改善箇所説明図

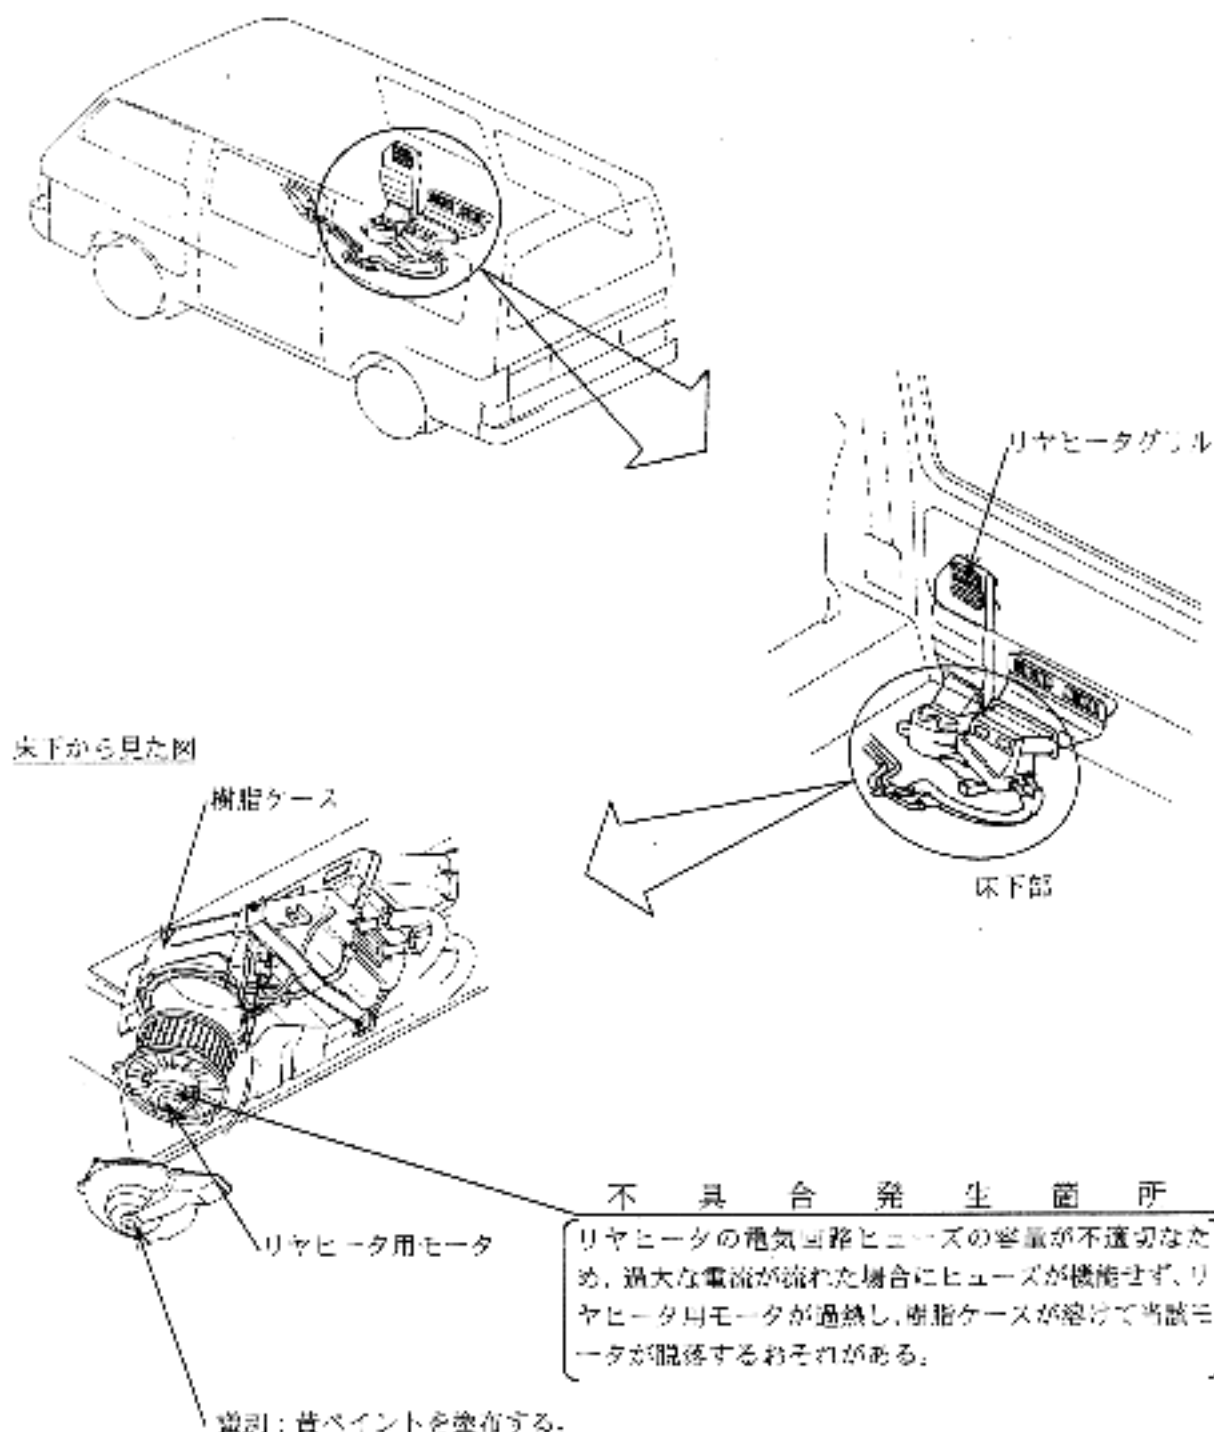
不具合発生箇所

リヤヒータの電気回路ヒューズの容量が不適切なため、過大な電流が流れた場合にヒューズが機能せず、リヤヒータ用モータが過熱し、樹脂ケースが溶けて当該モータが脱落するおそれがある。

改善の内容

全車両、当該電気回路に2.5A ヒューズを追加するとともに、リヤヒータグリルを交換する。

また、リヤヒータ用モータに異常のあるもの及び積置地域で使用されている車両については、当該モータを新品と交換する。
